広島港港湾計画の変更について

1 要旨

令和6年6月20日の建設委員会で報告した「広島港港湾計画の変更（案）」について、広島県広島港地方港湾審議会に諮り、「適当である」との答申を受け、広島港港湾計画を変更した。

新旧対照図

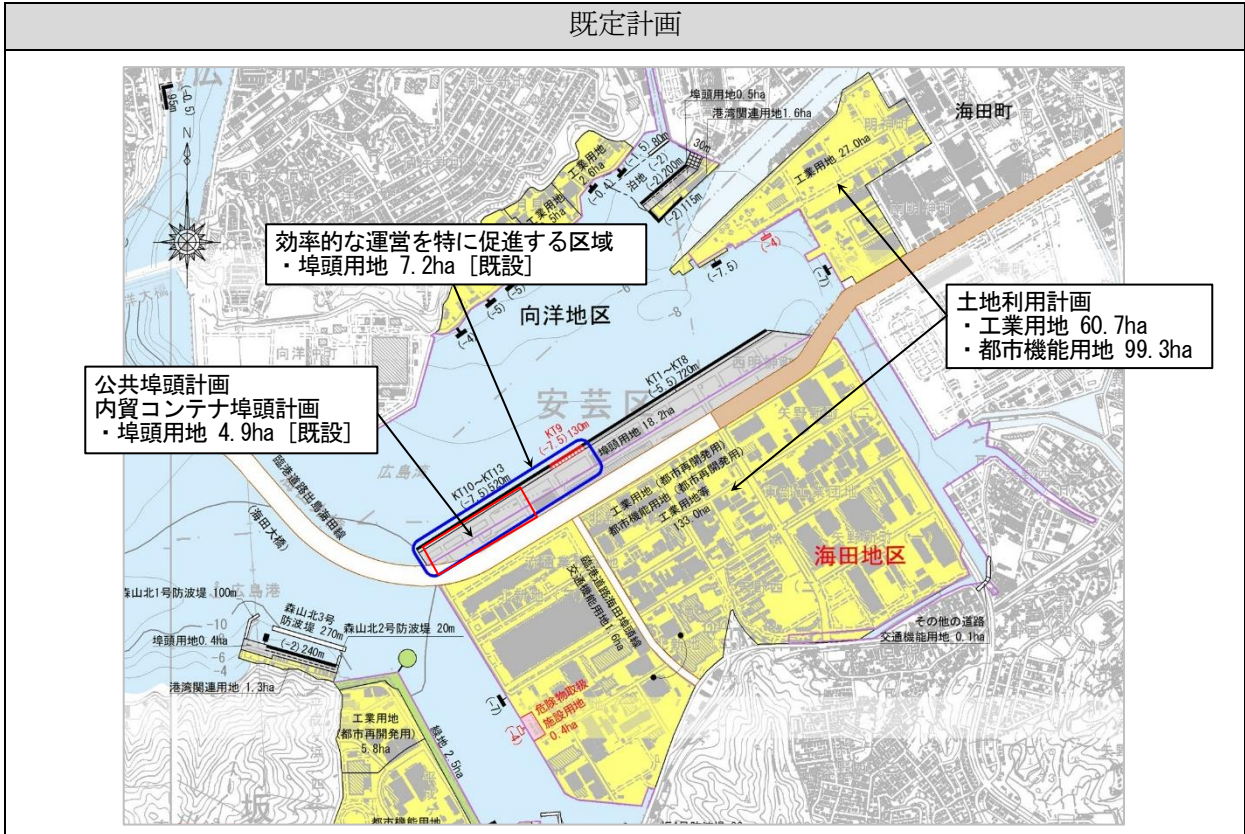
広島港海田地区において、公共埠頭計画、土地利用計画及び効率的な運営を特に促進する区域を変更した。

既定計画	変更計画
内貿コンテナ埠頭計画 水深7.5m 岸壁3バース 延長390m [既設] 埠頭用地 4.9ha [既設]	内貿コンテナ埠頭計画 水深7.5m 岸壁3バース 延長390m [既設] <u>埠頭用地 13.4ha(うち4.9ha既設)(+8.5ha)</u> <u>[既設の変更計画]</u>

既定計画	変更計画
埠頭用地 18.7ha	<u>埠頭用地 27.2ha (+8.5ha)</u>
港湾関連用地 1.6ha	港湾関連用地 1.6ha
工業用地 60.7ha	<u>工業用地 52.2ha (-8.5ha)</u>
都市機能用地 99.3ha	都市機能用地 99.3ha
交通機能用地 1.7ha	交通機能用地 1.7ha
危険物取扱施設用地 0.4ha	危険物取扱施設用地 0.4ha

既定計画	変更計画
水深7.5m 岸壁5バース 延長650m [既設] 埠頭用地 7.2ha [既設]	水深7.5m 岸壁5バース 延長650m [既設] <u>埠頭用地 15.7ha (+8.5ha) [既設の変更計画]</u>
